Keuringsverslag van een elektrische laagspanning- en zeer lage spanningsinstallatie

NIET CONFORM

Straatnaam: Eekhoornlaan
Huisnummer: 53
Busnummer:
Postcode: 3650
Gemeente: Rotem
Land: België

Controlebezoek van een oude huishoudelijke elektrische installatie van een wooneenheid bij verkoop op vraag van de verkoper volgens (KB 08/09/2019) - AREI Boek 1- 8.4.2. en 8.2.1. en 4.2.4.3.

Afbeelding schakel- en verdeelbord:

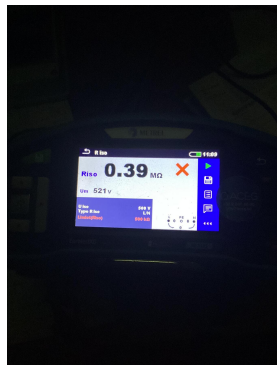
I3.09 De aansluiting van de aardingsonderbreker is te herzien. Deze dient aan de ene zijde verbonden te zijn met de aardgeleider en aan de andere zijde met de hoofdaardingsklem, equipotentiale verbindingen, beschermingsgeleiders, enz...(Boek 1 Onderafdeling 5.4.2.1 en 2.5) Zie foto
